改善箇所説明図 ①

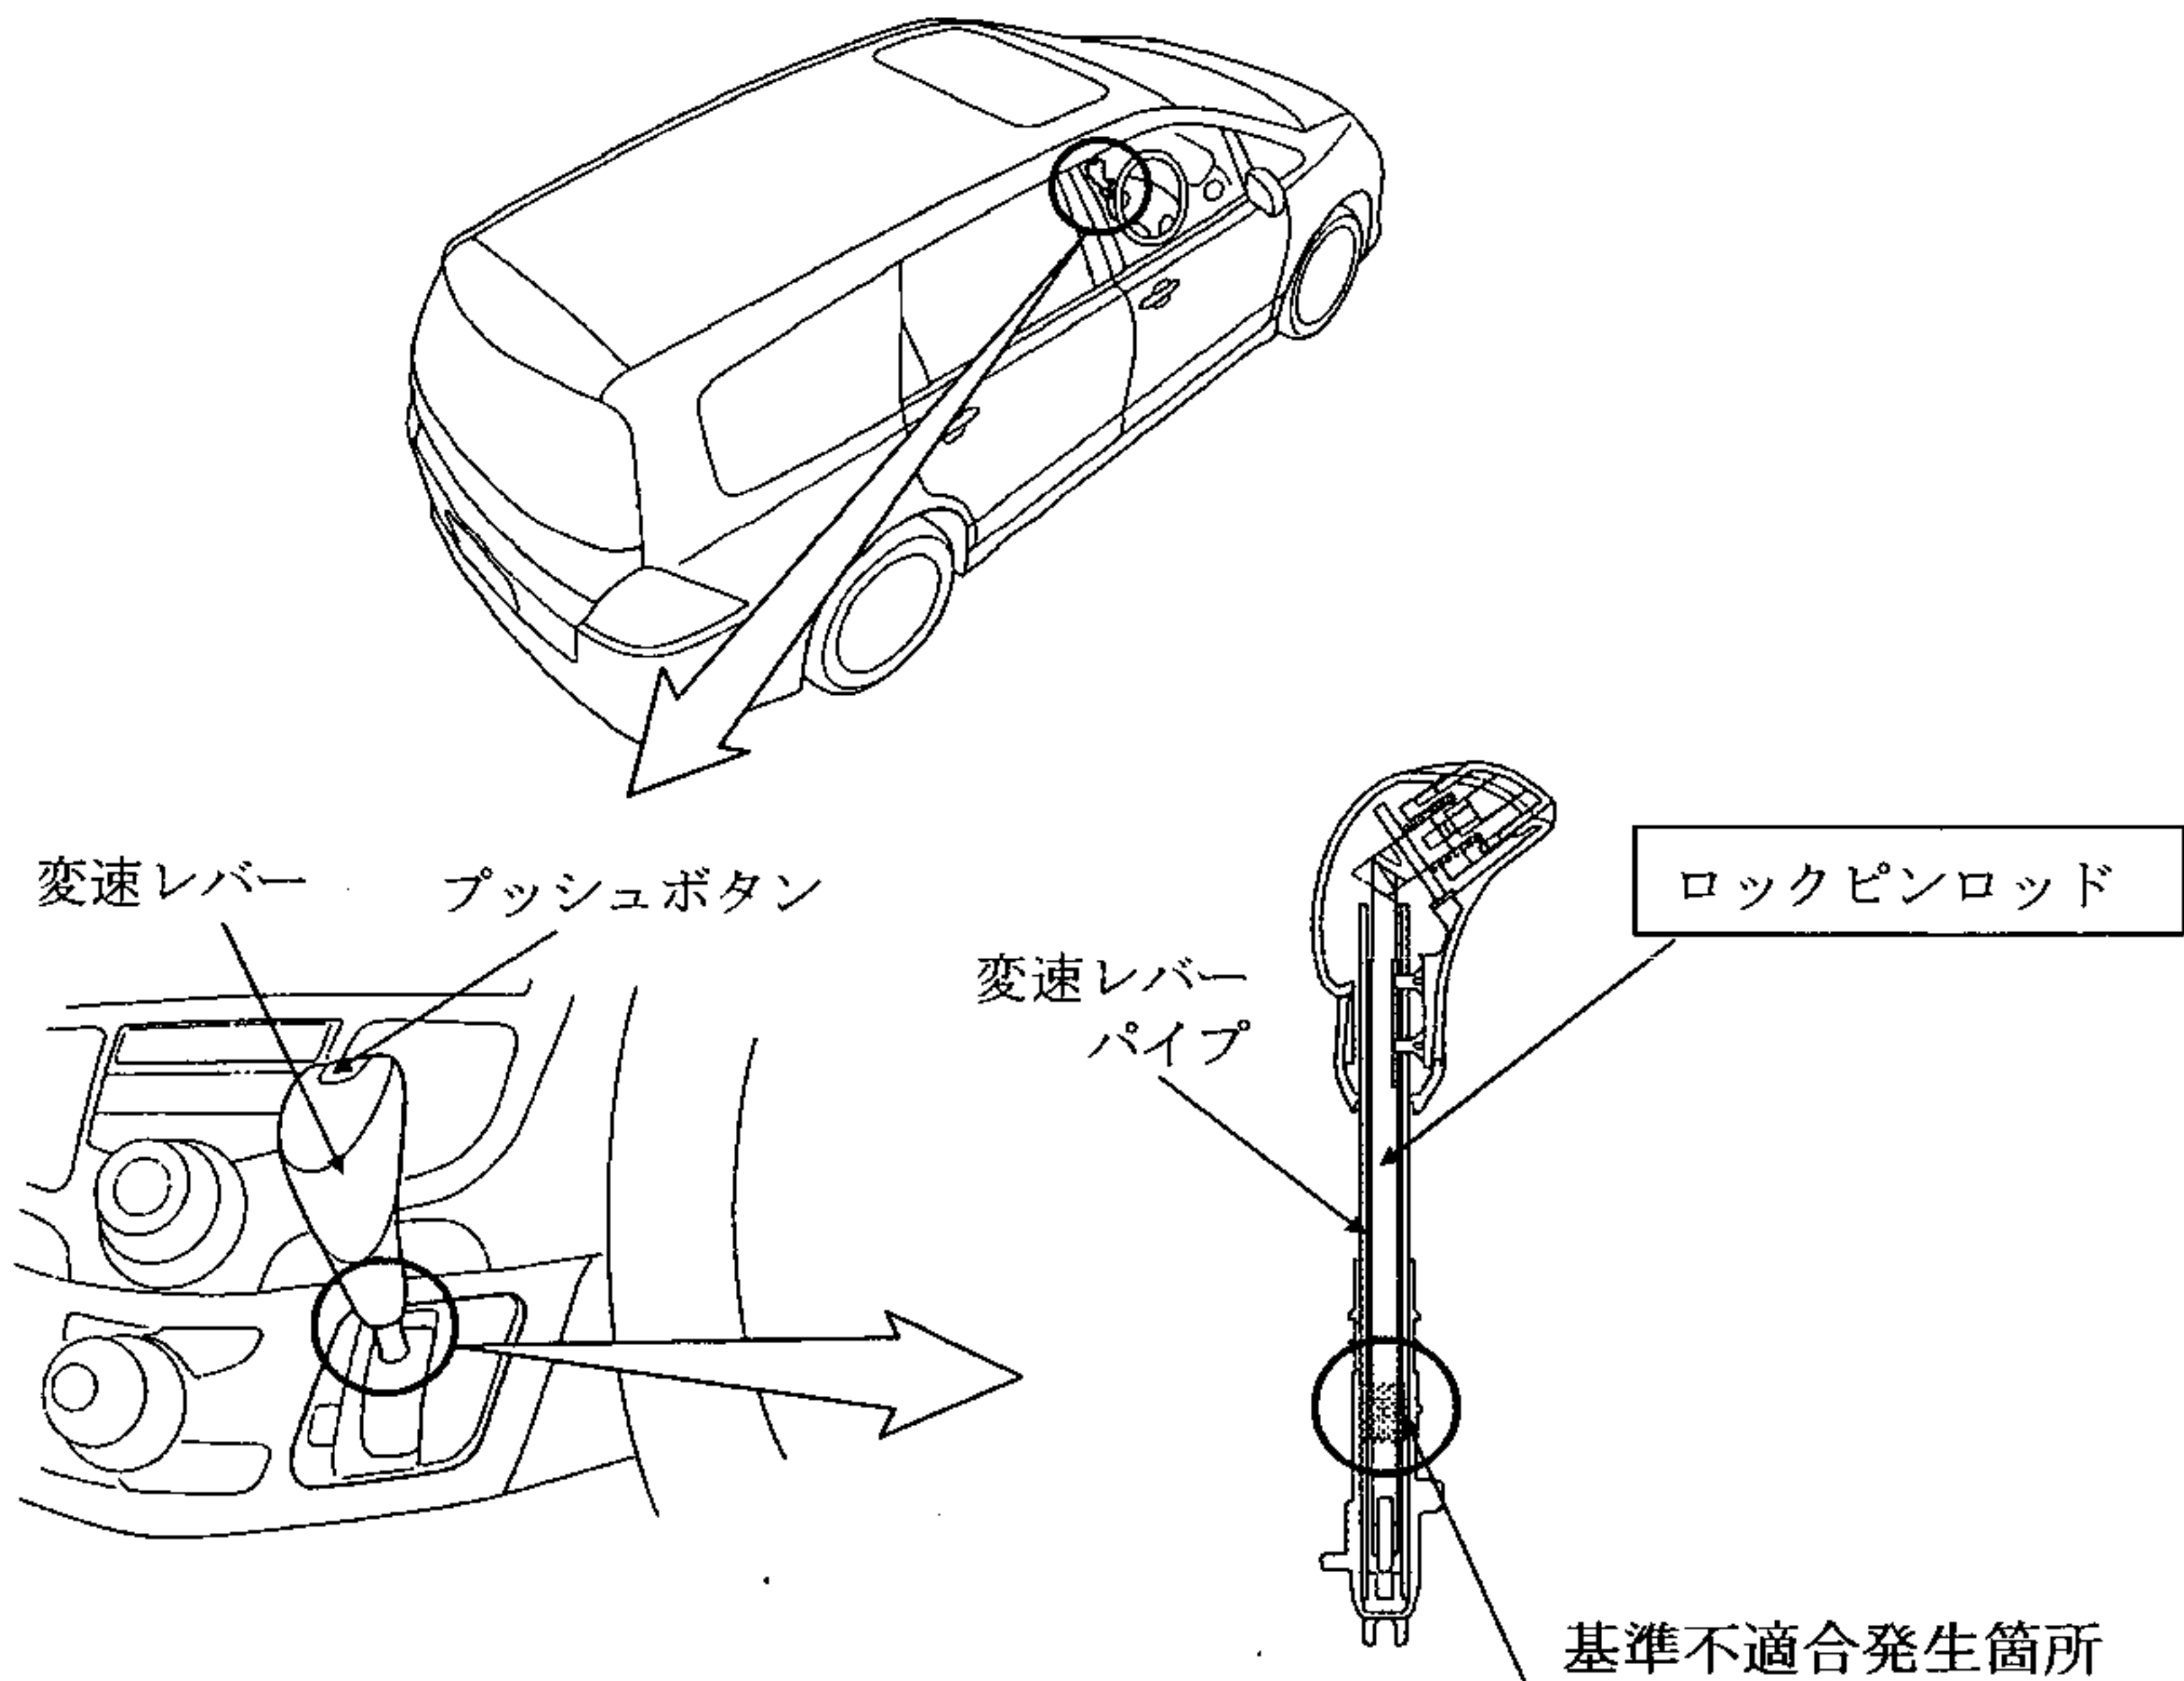
自動（又は、無段）変速機の変速レバーパイプの内径寸法を部分的に小さく製造したため、変速レバーをパーキングに入れプッシュボタンを戻してもロックピンロッドが当該パイプに干渉して戻らず、パーキングスイッチが作動しないものがある。そのため、変速レバーをパーキングに入れてもキーインターロック装置が作動しなくなり、イグニッションキーが抜けず、また、かじ取り装置の施錠装置が機能しなくなるおそれがある。

改善の内容 全車両、変速レバーのロックピンロッドを対策品と交換する。

改善前	改善後
ロックピンロッド マーキングなし	マーキングあり（白ペイントでφ2～3mm）

識別: 後席右側ドアヒンジ取り付けボルト頭部に黄色ペイントを塗布する。
